# Respuestas para el modelo propuesto 2SLA 340L

Disposición actual de las baterías en los racks.

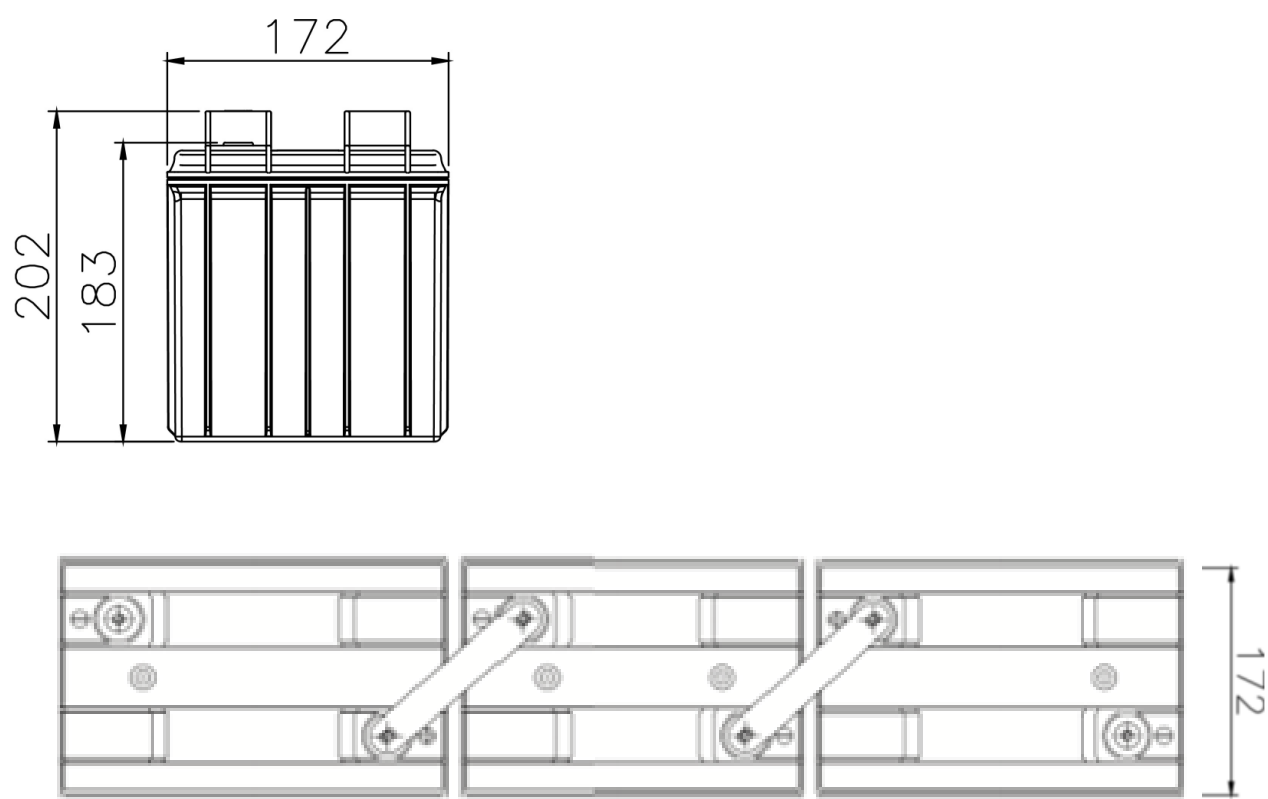
Con esta medida de 208 mm no podemos colocarla en las bandejas de los racks (172 mm). Pues girarlas y conectar un solo terminal no lo recomiendan.
